OGGETTO: GARA DI APPALTO “LAVORI DI REALIZZAZIONE DI UNA PALAZZINA PER LABORATORI ED UFFICI A SERVIZIO DEL DIPARTIMENTO AGROECOSISTEMI SOSTENIBILI E BIORISORSE DEL CENTRO DI RICERCA ED INNOVAZIONE DELLA FONDAZIONE EDMUND MACH PRESSO LA SEDE DI SAN MICHELE”

NOTA DI CHIARIMENTI N. 6 e **RETTIFICA “LISTA delle LAVORAZIONI E FORNITURE”**

- La tav. RWA_FEM_EAR21_Sezione B-B, nella zona degli sheed in copertura, rappresenta una struttura in acciaio, con la parte sommitale piana

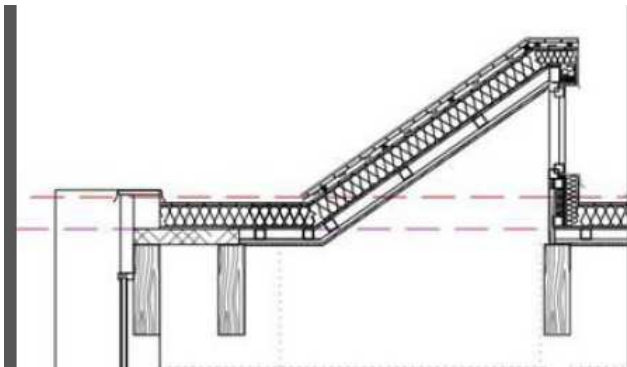
In merito al punto 2.2.1.9 – PACCHETTO DI COPERTURA si chiede quanto segue:

Si chiede di chiarire quale delle 2 soluzioni sia quella corretta.

La soluzione del pacchetto di copertura corretta è quella rappresentata sulla tav. RWA_FEM_EAR21_SEZ. B-B.).
